1.1 CONCEPTO TÉCNICO No. CT:	**7467**
1.2 ÁREA:	ANÁLISIS Y MITIGACIÓN DE RIESGOS
1.3 COORDINACIÓN:	ESTUDIOS Y CONCEPTOS TÉCNICOS
1.4 REFERENCIA CRUZADA RADICADO FOPAE:	2014ER9418
1.5 RESPUESTA OFICIAL No.	**RO-71057**

2.1 SOLICITANTE:	CURADURÍA URBANA No. 2
2.2 PROYECTO:	NUEVO EDIFICIO LIGA CONTRA EL CÁNCER
2.3 LOCALIDAD:	2. Chapinero
2.4 UPZ:	90. Pardo Rubio
2.5 BARRIO O SECTOR CATASTRAL:	Bosque Calderón
2.6 DIRECCIÓN:	Carrera 6 No. 56 -19
2.7 CHIP:	AAA0162LZBS
2.8 MANZANA CATASTRAL:	03
2.9 PREDIO CATASTRAL:	10
2.10 ÁREA (Ha):	0.127066 (*)
2.11 FECHA DE VISITA:	Junio 10 de 2014

Figura No. 1. Localización general del proyecto ubicado en la Carrera 6 No 56-19, en el Plano Normativo de Amenaza por Remoción en Masa del POT (Decreto 190 de 2004), el cual se encuentra en AMENAZA MEDIA.

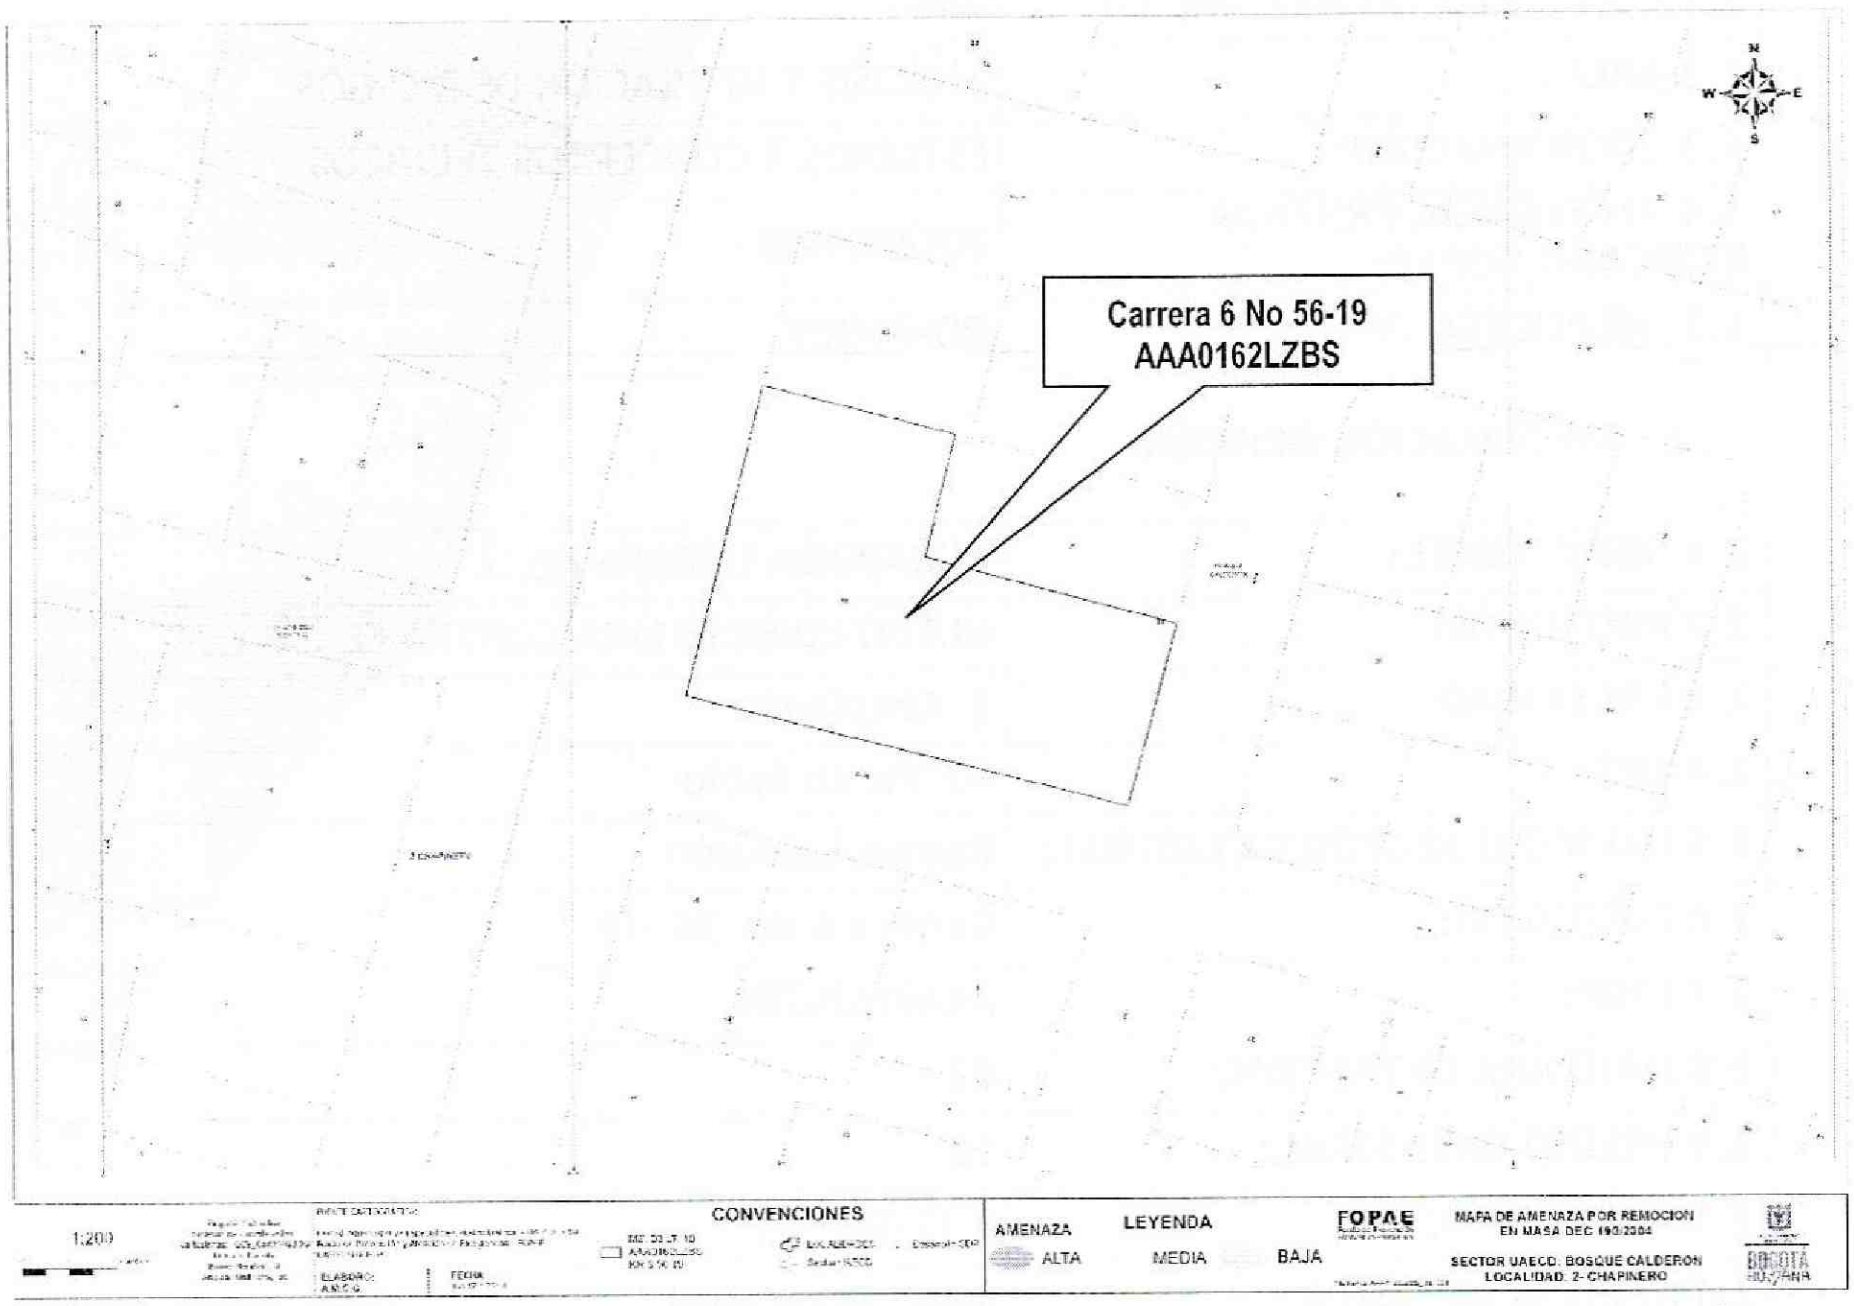
la Carrera 6 No 56-19, en el barrio Bosque Calderón, de la localidad de Chapinero, se encuentra en una zona de AMENAZA MEDIA por procesos de remoción en masa (Figura No. 1).

Fotografía No. 1. Predio de la Carrera 6 No 56-19 de la localidad de Chapinero.

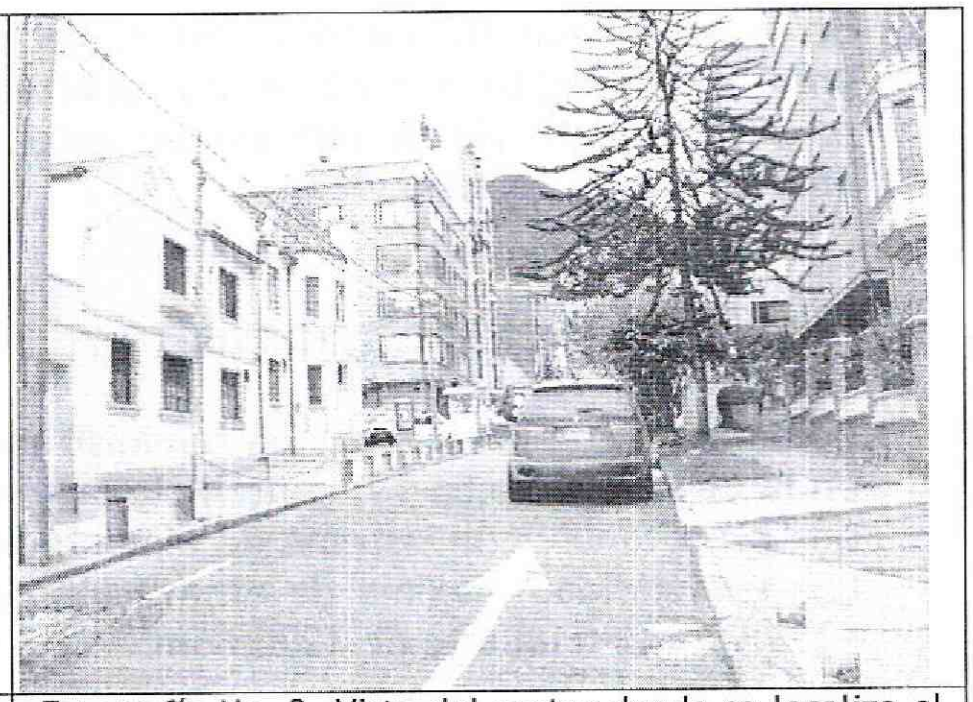
En el momento de la visita técnica, en el predio objeto del presente concepto técnico, se encontró una (1) edificación de dos (2) niveles, construida en mampostería simple, sin evidencias de afectación por procesos de remoción en masa de carácter local, ni de carácter general en el área del proyecto o sus zonas aledañas. (Fotografías No. 1 y 2).
